Bydgoszcz, dnia 2.06.2023r.

WZP.271.1.2023.E

„Budowa, przebudowa oraz zmiana sposobu użytkowania obiektów Zajezdni Tramwajowej przy ul. Toruńskiej 278 w Bydgoszczy – Etap 1” - WZP.271.1.2023.E

W PW branża IV.1 Tory zewnętrzne na rysunku 13 PW Węzły zaprojektowano rozjazd Zwr. 272 – wg rysunku

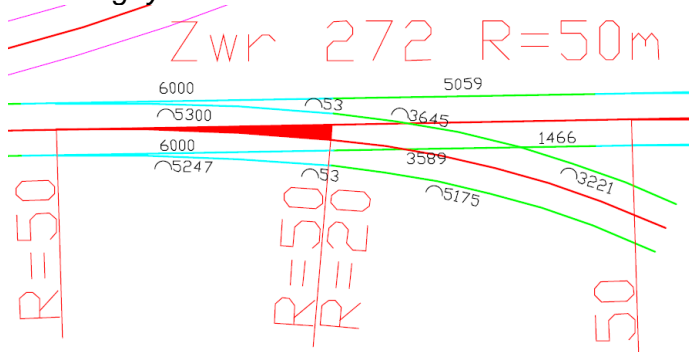
Blok krzyżownicy na kierunku zwrótnym po toku wewnętrznym ma 5,175 m a po toku zewnętrznym (53+3645+3221) 6,919 m. Z uwagi na promień łuku 20 m różnica pomiędzy długościami powinna wynosić ok 0,4 m a wynosi 1,8 m. Prosimy o podanie prawidłowych długości elementów rozjazdu zwr 272.

Długość rozjazdu została poprawiona rysunek 13 PW Węzły 1350x597 w załączniku.

W PW branża IV.1 Tory zewnętrzne na rysunku 10 PW plan sytuacyjny zaprojektowano za zwrótnicą 273 w torze 36 łuk poziomy R=20m.

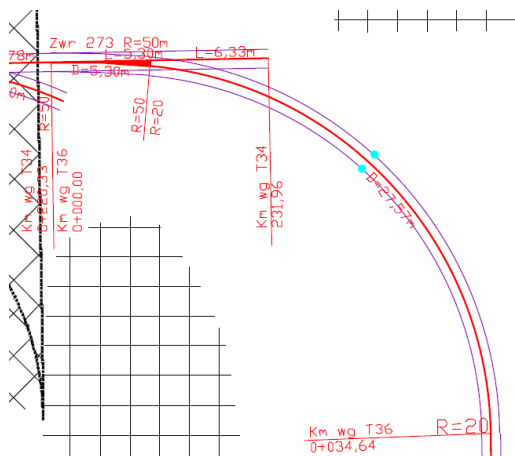
Wg kilometracji łuk zaczyna się w km 0+005,30 a kończy w km 0+034,64 czyli łuk ma 29,34 m a wg podanej długości $D=27,57$ m. Takie błędy mogą wiązać się z koniecznością zmiany geometrii i np. z tym, że możliwy do uzyskania promień łuku wyniesie nie 20 m tylko 15 m. Prosimy o weryfikację dokumentacji projektowej i usunięcie błędu.

Skorygowano opis łuku, rysunek 10 PW plan sytuacyjny 675x297 w załączniku

Mocowanie szyny w konstrukcji
żelbetowej w hali
skala 1:20

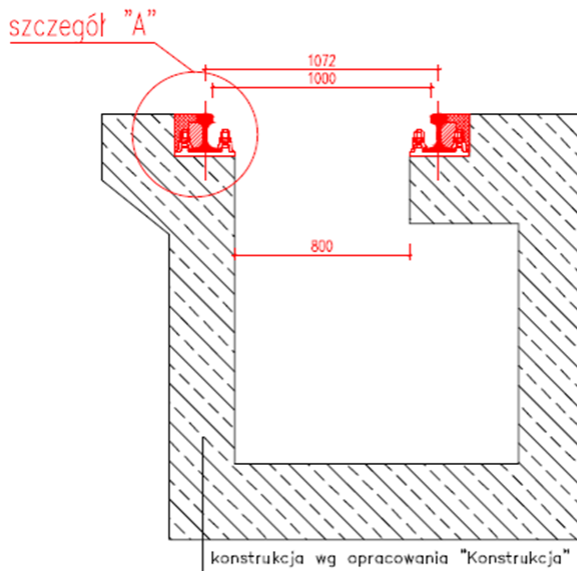
Zestawiając ze sobą dwa rysunki przekroju na kanale (K2)

a. PW III.1 Budynek zajezdni 3, rysunek III.K1_32

b. PW IV.2 Tory wewnętrzne, rysunek 03 Mocowanie szyn

można zauważyć dwie znaczące różnice: szyny na rysunku konstrukcyjnym 60R2 a na rysunku torowym 60E1 oraz zapis na rysunku torowym o zatopionym kształtowniku w konstrukcji żelbetowej do którego należy przyspawać podkładki żebrów oraz na rysunku konstrukcyjnym brak rozwiązania na które powołuje się branża torowa. Prosimy o uzupełnienie dokumentacji projektowej o szczegóły mocowania szyn na kanale i wyeliminowanie błędów.

Wnosimy o uzupełnienie projektu wykonawczego o szczegół, na którym pokazane będzie połączenie kotwy konstrukcji podtorza z podkładką żebrą torowiska wewnętrznego wraz z wymiarowaniem. Wnosimy o podanie rozstawu podkładek żebrowych na metr szyny.

Zgodnie z rysunkiem poniżej oraz załącznikiem IIIK1_73.

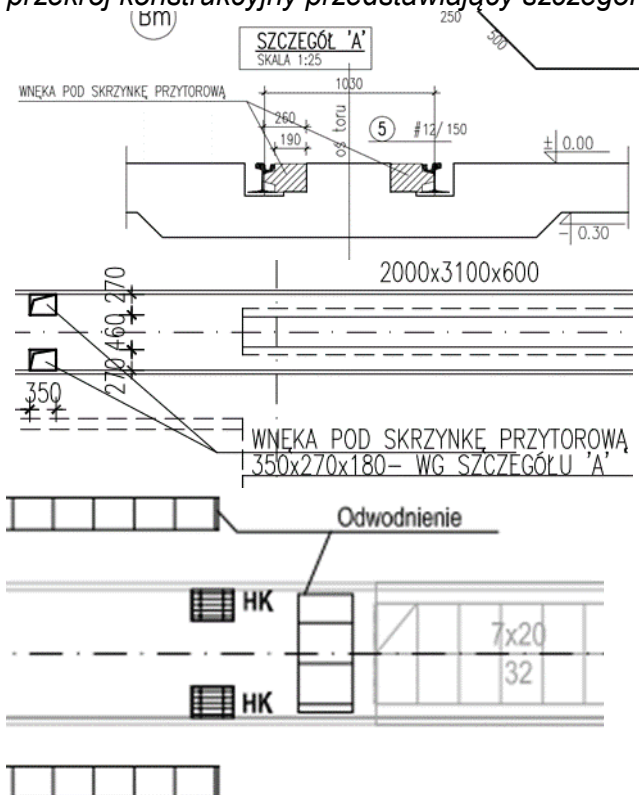
W projektach wykonawczych różnych branż występują wnęki pod skrzynkę przytorową, nigdzie nie ma jednak wzmianki do czego mają służyć i do jakiej sieci mają być podłączone. Wnosimy o udzielenie informacji do czego służą skrzynki, gdzie mają być podłączone, jak mają być zabudowane oraz uzupełnienie projektów wykonawczych poszczególnych branż o przekrój konstrukcyjny przedstawiający szczegół podłączenia skrzynek.

Skrzynki przytorowe są wykorzystywane do połączeń kablowych wyrównawczych: międzytokowych, międzytorowych oraz połączeń uszyniających zawartych w dokumentacji sieci trakcyjnej VI. Montaż zgodny z DTR wybranego producenta

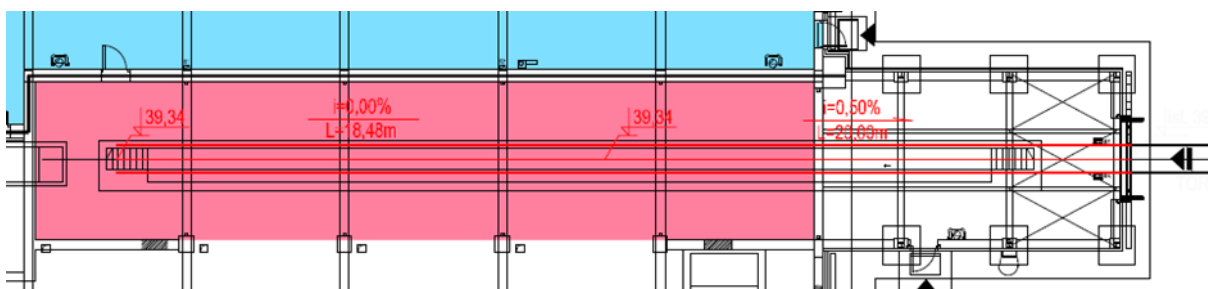
Dot. b. torowa – Prosimy o podanie rodzaju szyny, jaką należy zabudować w torze jak na rys:

Na rysunku brakuj szyn przejściowych, co mogłoby sugerować szyny 60R2, zgodnie z opisem OT PW branża torowa na kanałach mocowane są szyny 60E1.

Przetarg nie obejmuje przebudowy torowiska w hali 3 za wyjątkiem montażu urządzenia do pomiaru obręczy w nawie D i torowiska w nawie F.

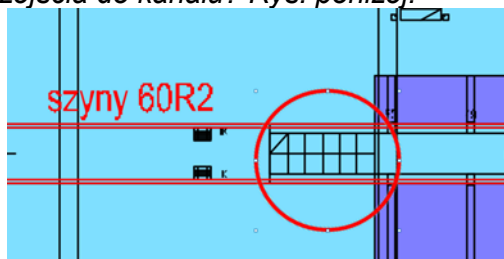
Dot. b. torowa – Prosimy o podanie w jakiej technologii należy zabudować tory w miejscu zejścia do kanału? Rys. poniżej.

Rysunek przedstawia zakres, którego nie obejmuje przedmiotowe postępowanie.
